Bestemmingsplan Noordoever fase 1

Beantwoording zienswijzen op ontwerpbestemmingsplan

Versie: maart 2024

21 december 08.00

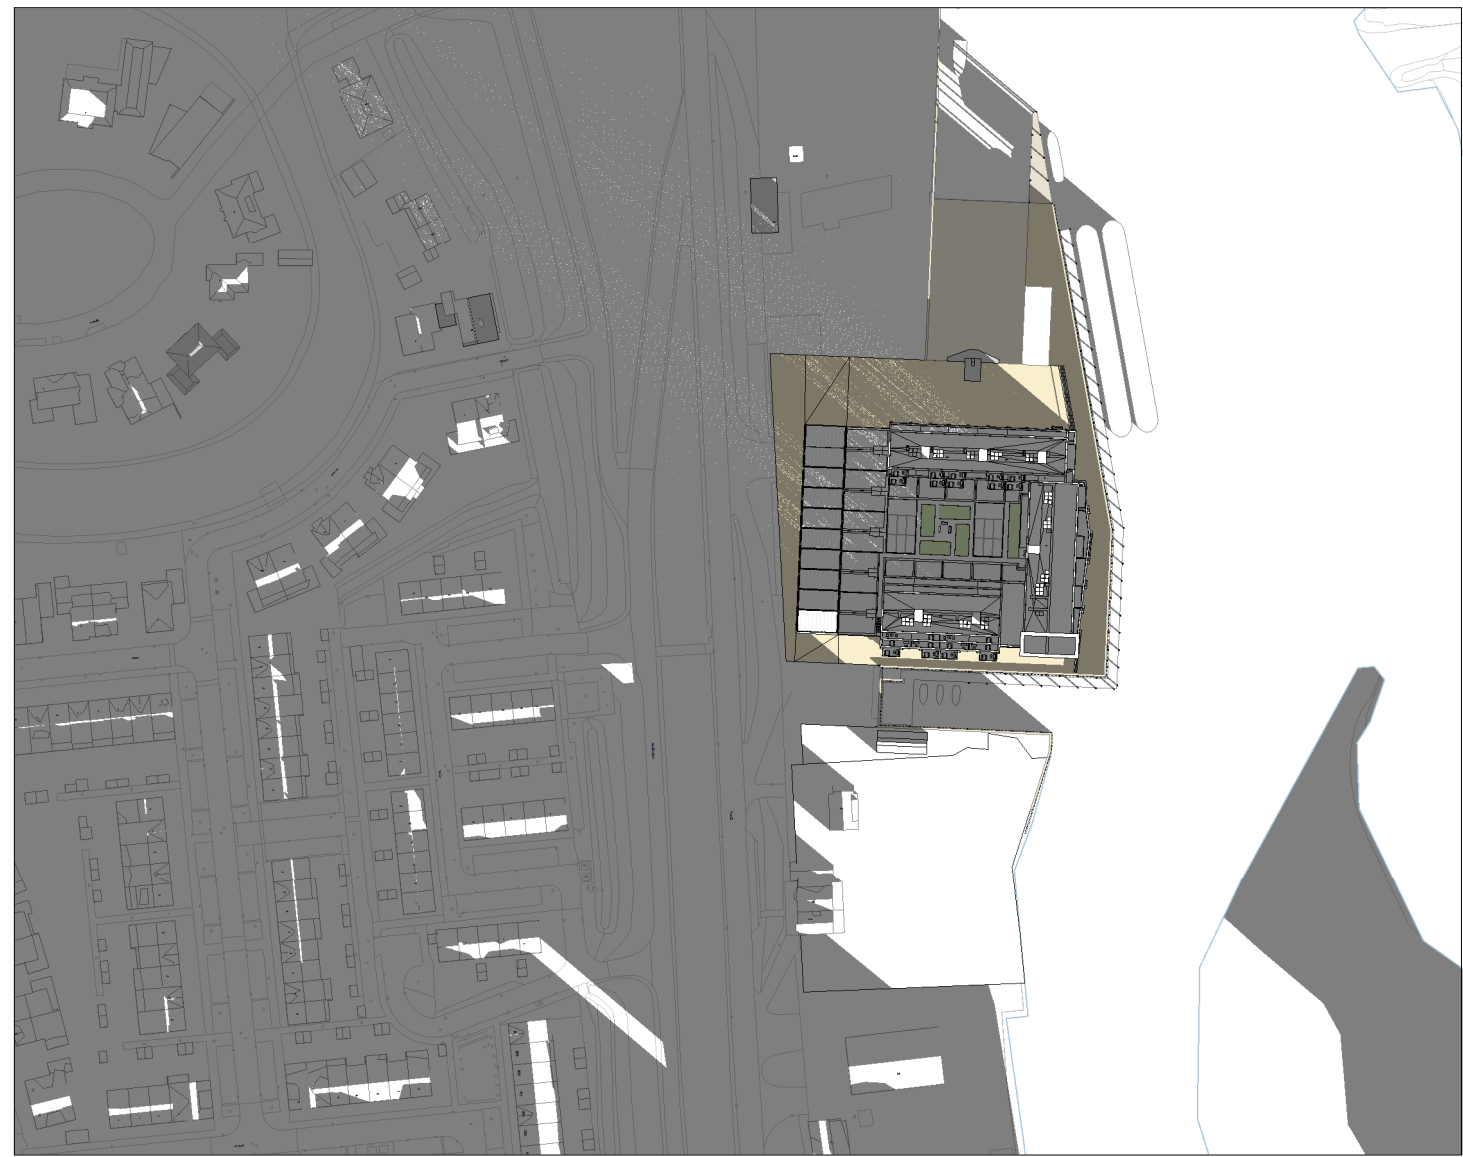
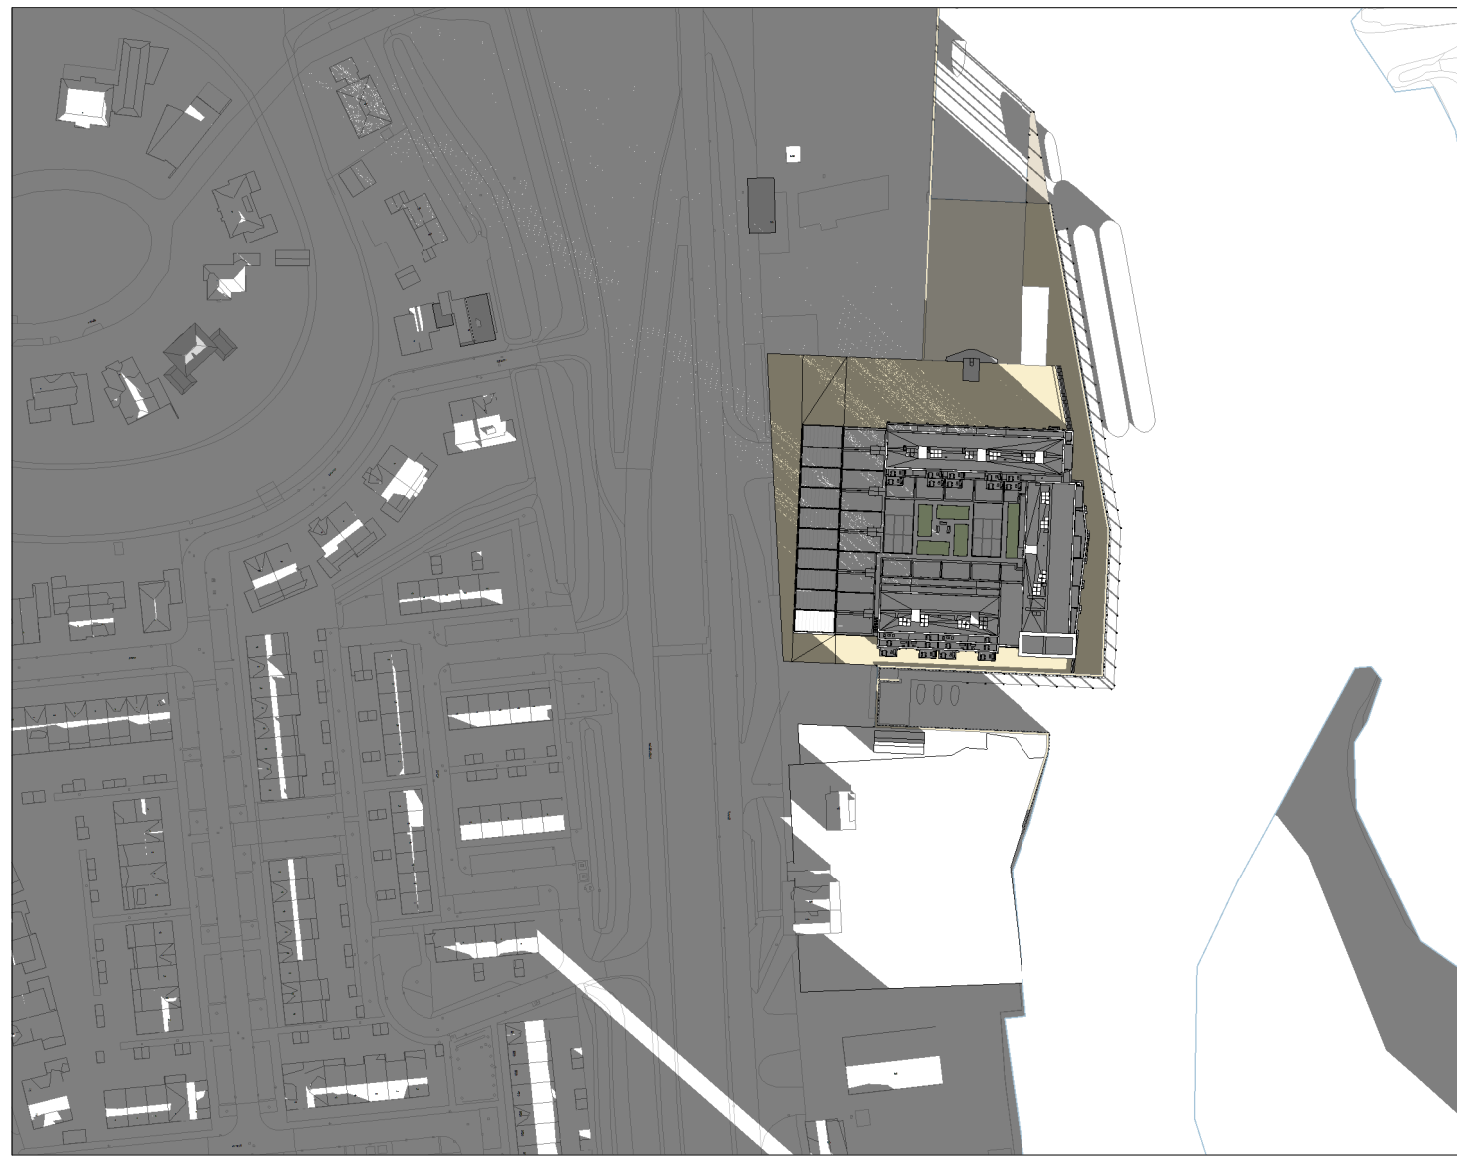
3.1	Indiener zienswijze 3	Toegestane bouwhoogte – De indiener van de zienswijze is ontevreden over de hoogbouw, dat 30 meter boven hun niveau komt te liggen. Ze vrezen voor verlies van licht, schaduwvorming en geluidsoverlast bij de woning vanwege verkeer. De indiener van de zienswijze vindt het onacceptabel dat de bouwhoogte zoveel is toegenomen ten opzichte van het vigerende bestemmingsplan. De impact van de hoogbouw zal een negatieve invloed hebben op de woningwaarde.	Zie ook het antwoord op zienswijze 3.2. In december 2020 is de nota van uitgangspunten Noordoevers in de commissievergadering besproken. Deze nota is op 1 februari 2021 in de raadsvergadering vastgesteld. In de nota van uitgangspunten Noordoevers zijn de uitgangspunten voor de bouwhoogte opgenomen. Het planvoornemen is in lijn met deze nota van uitgangspunten. Voor wat betreft de geluidsoverlast van het verkeer wordt verwezen naar onder meer de reactie op zienswijze 1.12 en het akoestisch onderzoek dat als	De zienswijze leidt niet tot wijzigingen in het bestemmingsplan

bijlage 5 bij de toelichting van het bestemmingsplan is gevoegd en waaruit blijkt dat er gekeken is naar de effecten op de bestaande woningen en er uit het oogpunt van verkeerslawaaï geen sprake is van strijdigheid met de eisen van een goed leefklimaat. Specifiek voor de woning van de indiener van de zienswijze geldt op de begane grond een verschil in geluidsbelasting van 0,1 dB en op de verdieping zorgt reflectie voor een beperkte toename van 0,7 dB (volgens tabel bijlage A3, bijlage 3B, van akoestisch onderzoek). Er is dus geen sprake van een geluidseffect van 1,5 dB of meer (beoordeling conform reconstructie Wgh, zie paragraaf 2.9). Er is naar aanleiding van de zienswijze nog specifiek onderzoek gedaan naar de lichthinder en schaduwvorming voor de woning van de indiener van de zienswijze in de vorm van een bezonningsstudie. Deze onderzoeken zijn als bijlage bij de nota van zienswijzen gevoegd. In de bezonningsstudie is te zien dat in maart (start voorjaar) rond 8 uur de woning gedeeltelijk in de schaduw ligt vanwege de nieuwbouw van de Noordoevers en de rest van de dag is er geen schaduwvorming van de nieuwbouw op de woning. In de juni (start zomer) en september (start herfst) ondervindt de indiener van de zienswijze geen schaduwvorming van de nieuwbouw op de woning. In de winter staat de zon laag onder de dijk, waardoor de dijk bij zonsopkomst de zon nog tegenhoudt. De schaduw van de nieuwbouw valt al voorbij de woning, op het moment dat de zon boven de dijk uitkomt.

Geconcludeerd kan worden dat er weinig effecten zullen optreden ten aanzien van schaduwvorming op de woning van de indiener van de zienswijze. Het woon- en leefklimaat wijzigt niet significant. Overigens als de indiener van de zienswijze meent dat hij/zij aanspraak kan maken op een planschadevergoeding staat buiten dit bestemmingsplan als zodanig. Er is een wettelijke regeling voor planschadevergoeding en een gemeentelijke planschadeverordening die alsdan zal worden gevolgd.
